SERVICE INFO

Abhilfe gegen Geräusche

im Bereich des Nebenaggregatetriebes bei Ford Transit

Hersteller:	Ford
Modelle:	Transit
Baujahr:	2000 - 2007
Motor:	2.0 D
Art-Nr.:	535 0223 10

Bild 1: Wechsel von starrer Riemenscheibe auf einen Generatorfreilauf

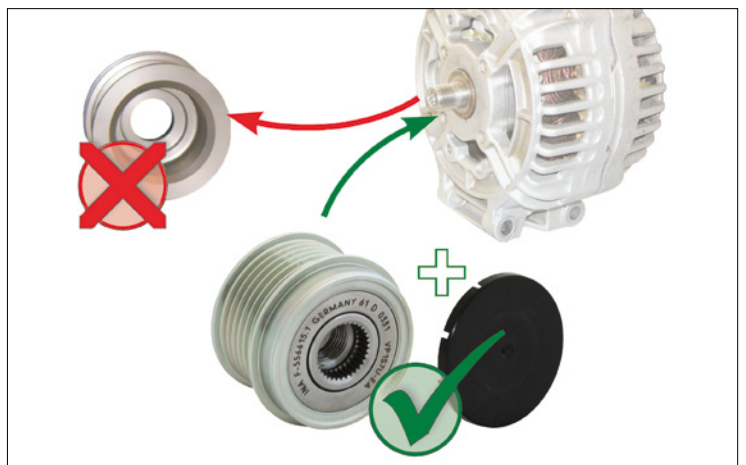
Durch starke dynamische Bewegungen des Keilrippenriemens kann es bei Fahrzeugen mit starrer Generatorriemenscheibe zu starker Geräuschbildung kommen.

Bild 2: Beim Einbau des Generatorfreilaufes an einem Bosch Generator muß die beiliegende Distanzscheibe mit der Dicke 1,4 mm verwendet werden!

Als technische Lösung bietet Schaeffler Automotive Aftermarket für diese Fahrzeuge einen Generatorfreilauf an. Dieser mindert die dynamischen Belastungen im Nebenaggregatetrieb und verhindert so die Geräuschbildung.

Schaeffler Automotive Aftermarket empfiehlt, die betroffenen Fahrzeuge mit starrer Generatorriemenscheibe, auf den Generatorfreilauf 535 0223 10 umzurüsten.
